京都市立洛央小学校
男子トイレ小便器センサー修繕 No.2 / 4

京都市立洛央小学校
男子トイレ小便器センサー修繕 No.3 / 4

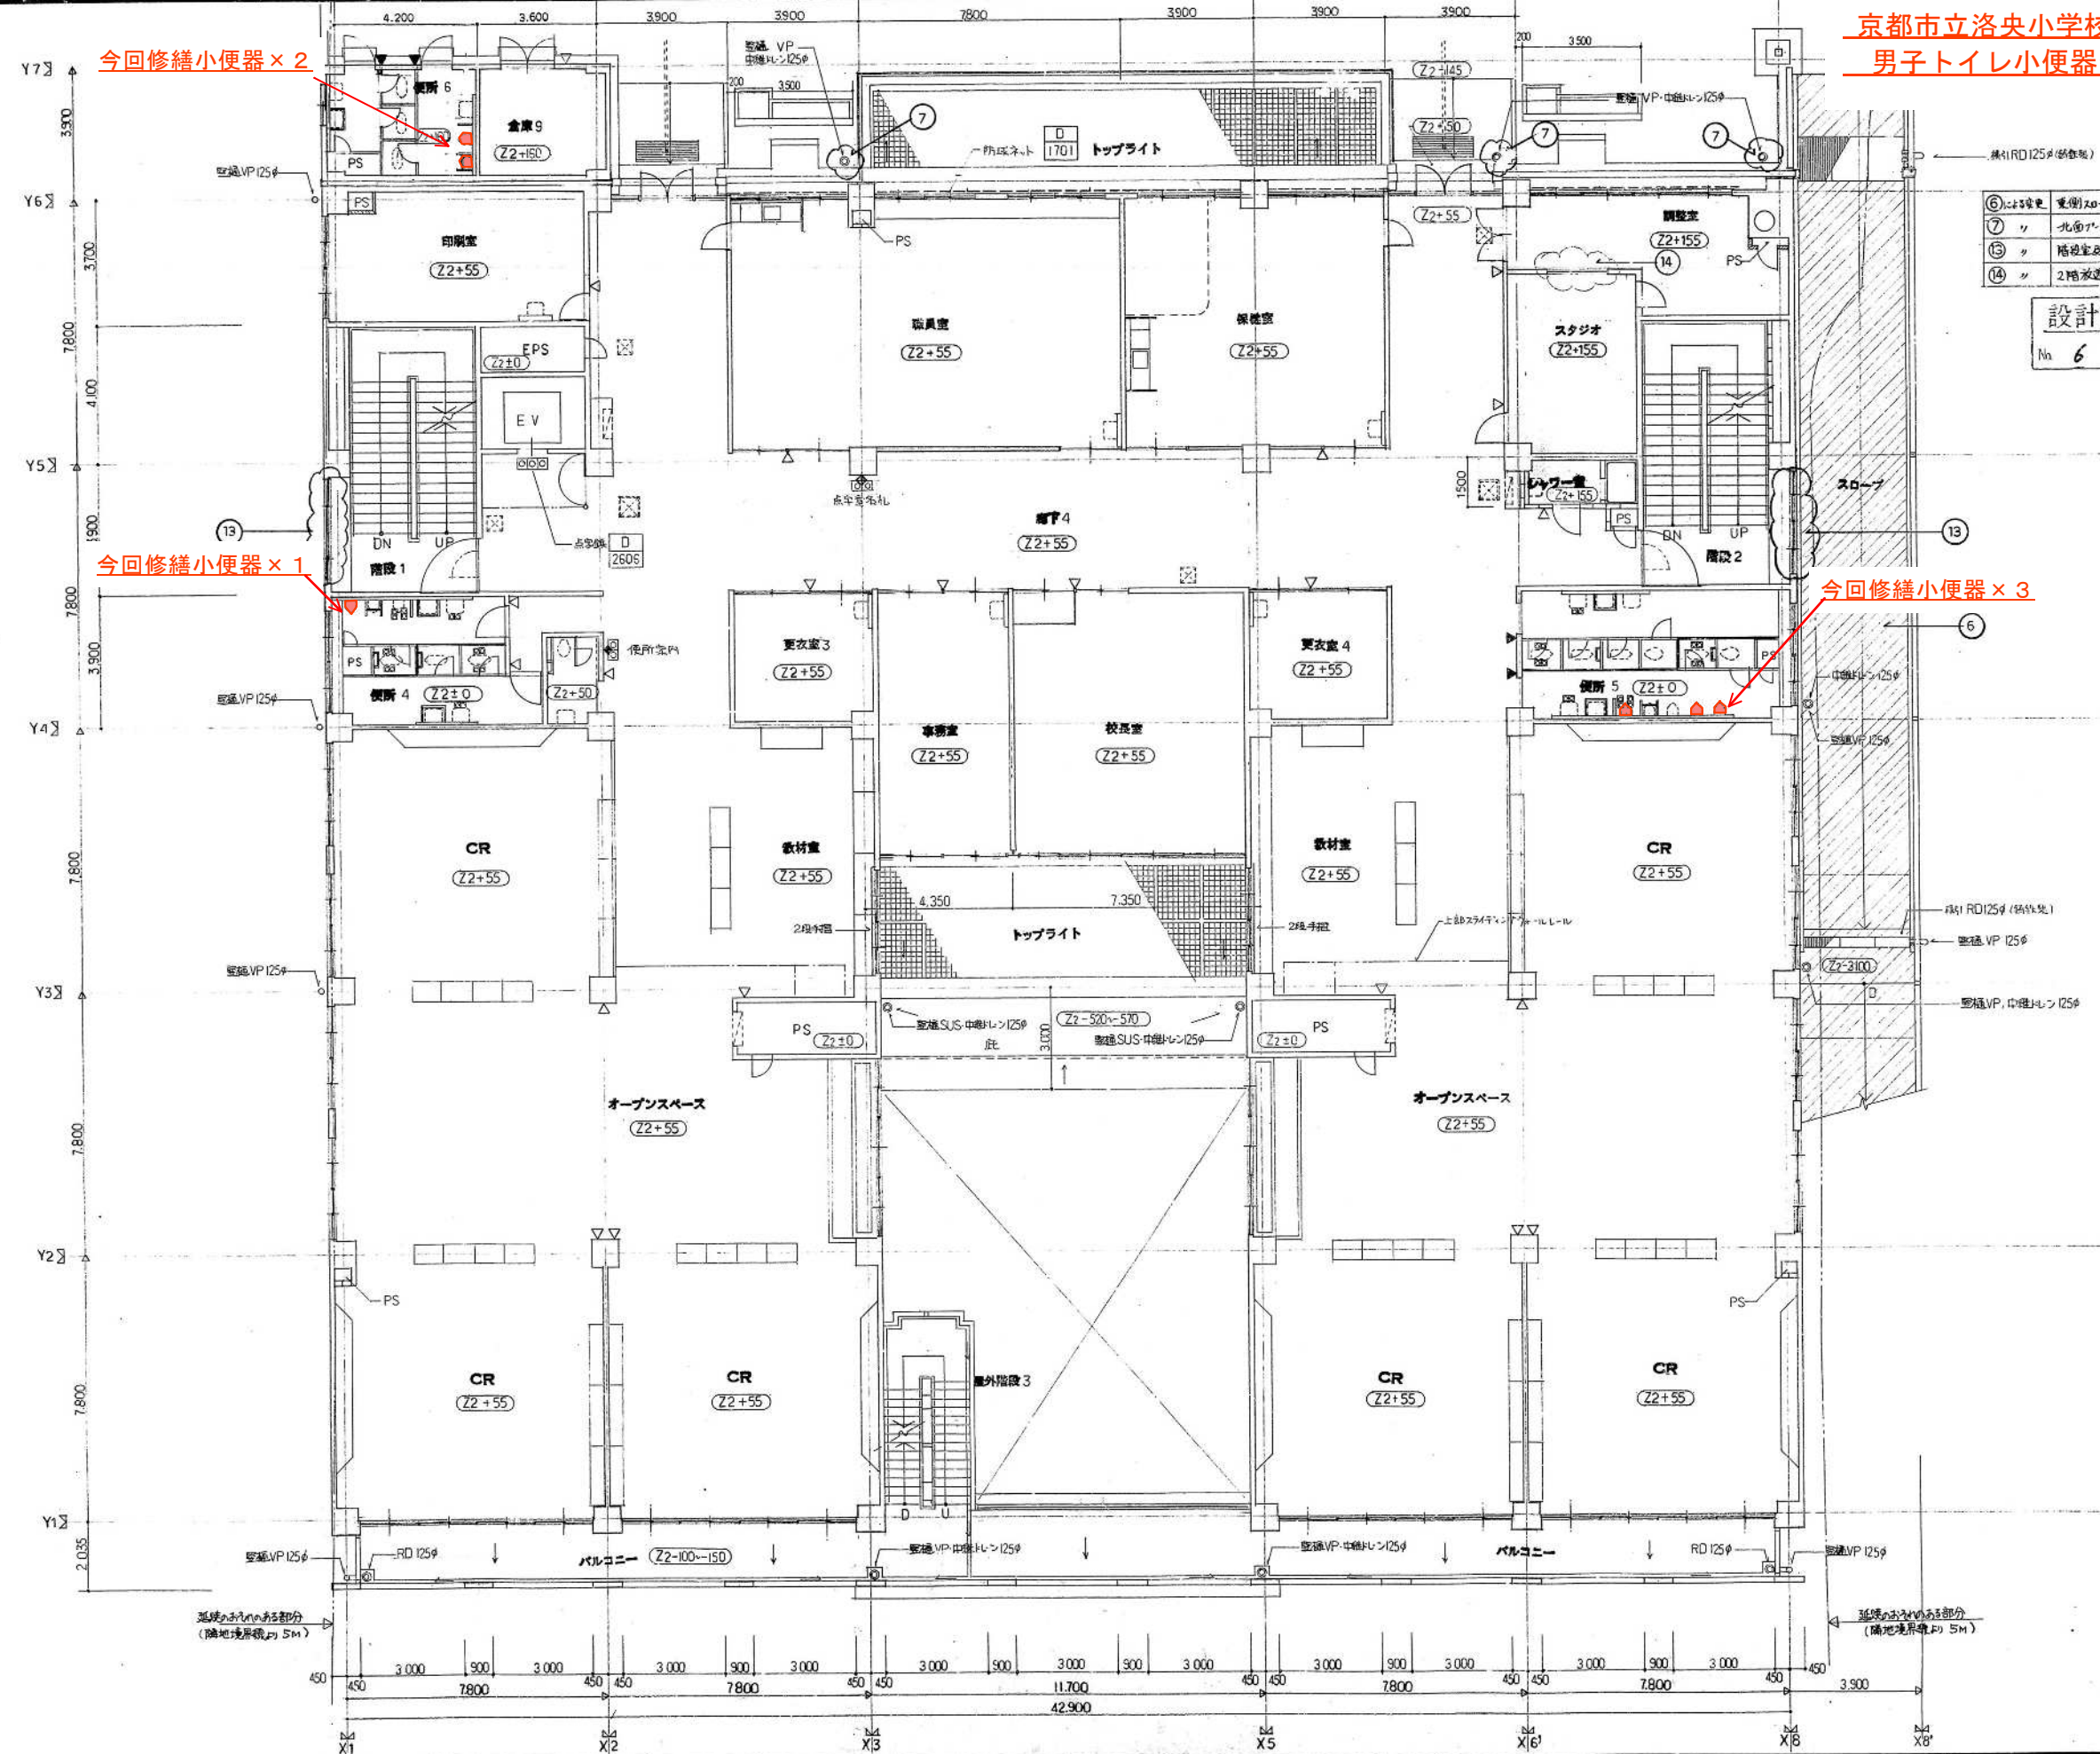
- ⑨ 1階、3階部の防振天井(グラスウール(厚さ50mm)敷きを天井内がチャンバの設置に伴って、グラスウールボード(厚さ50mm)に硝子ガラスを貼付しその上はファイバーグラス(厚さ25mm)2枚敷きに変更。
 - ⑫ 1階和室から家庭科室の出入口木扉扉をスチール製扉(乙種防火扉)に変更。
 - ⑮ 1階理科室にテレビハンガーの新設。
 - ⑳ 1階ランテームにスクリーンボックスを足加し、防目的窓のスクリーンボックスを取り止め。
- ガラスウールボード(厚さ50mm)に硝子ガラス(厚さ5mm)を貼付し、その上はファイバーグラス(厚さ25mm)2枚敷きに変更。

- ⑥ による変更 東側スロープに付く身元用カバ150角に変更。
- ⑦ 〃 北面バルコニーからの縦断は、居室側の構造仕様化バール管に変更。
- ⑬ 〃 階下室が4階フロアに東面の一部は、壁板を強化に変更。
- ⑭ 〃 2階放送室(カンオ)調整室間)は、強化ガラスの強化ガラスに変更。

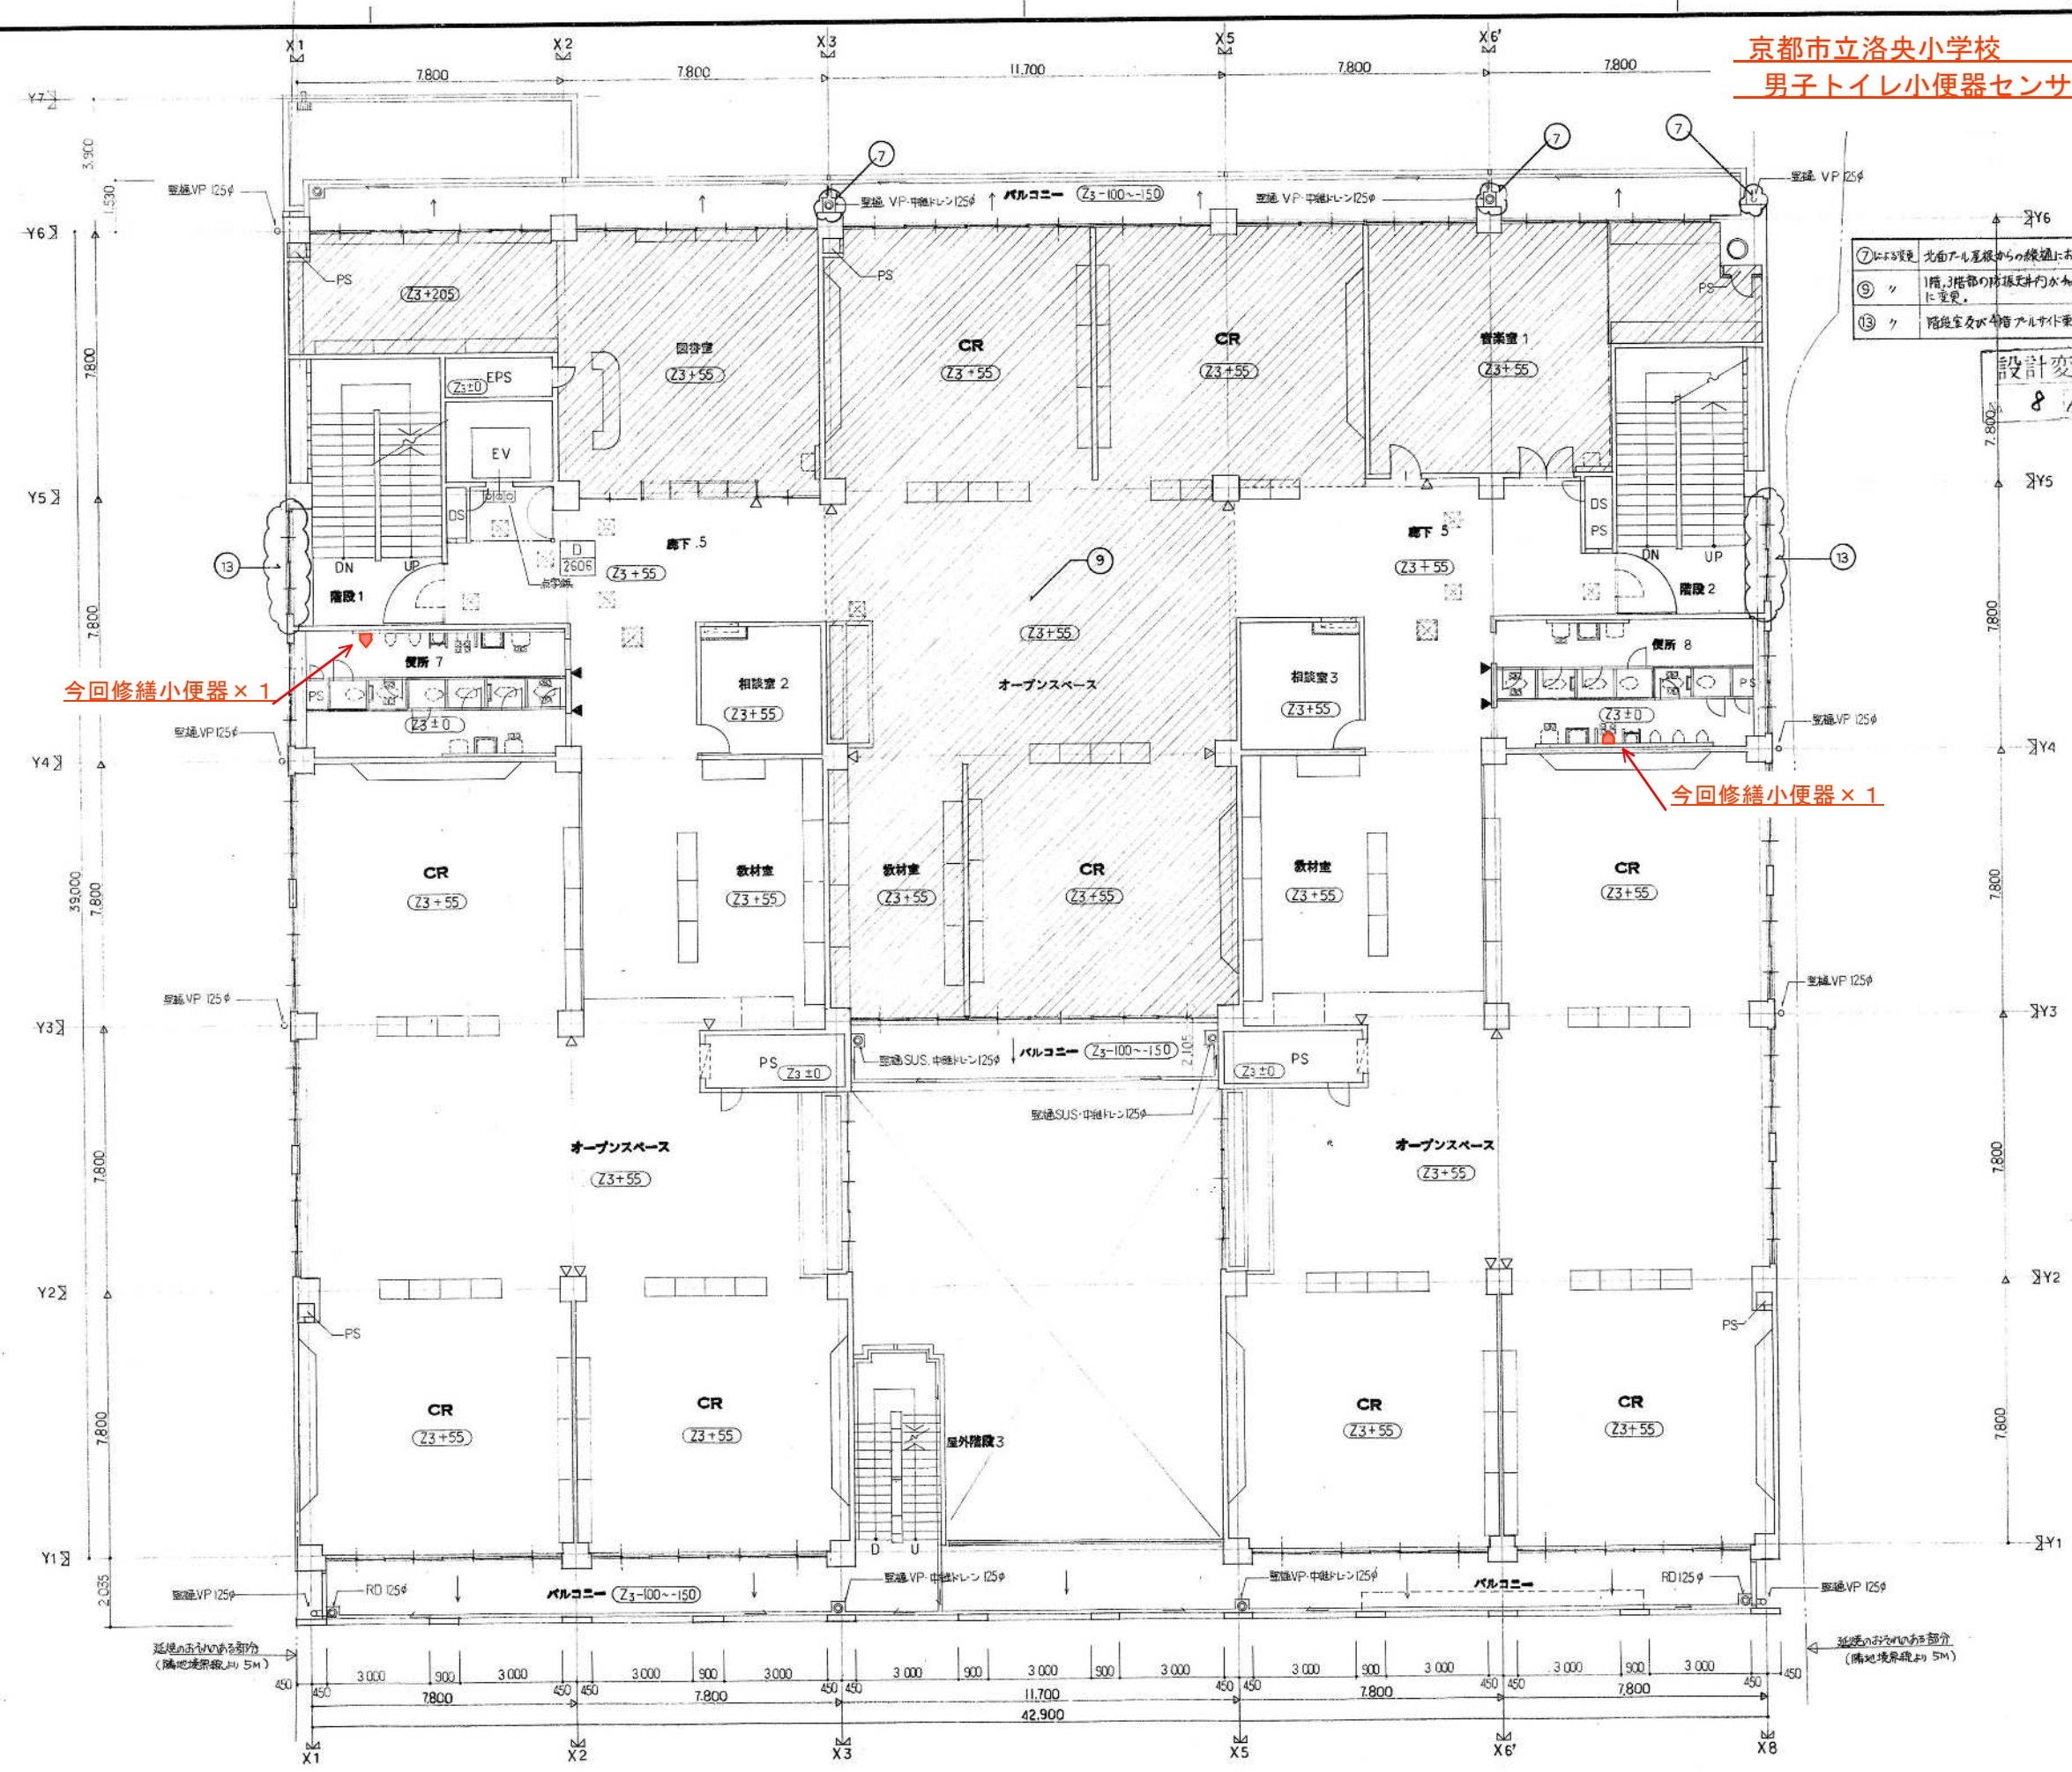
- ⑦に付変更 北面バルコニーからの線路にホリシテ外壁の柱を硬質塩化ビニール管に変更。
- ⑨ ク 1階3階部の床張材が水加減の調整に付、グラスウールボード(950mm)に変更。
- ⑬ ク 階段室及び各階アルサイト面の一部を塩化ビニール板に変更。
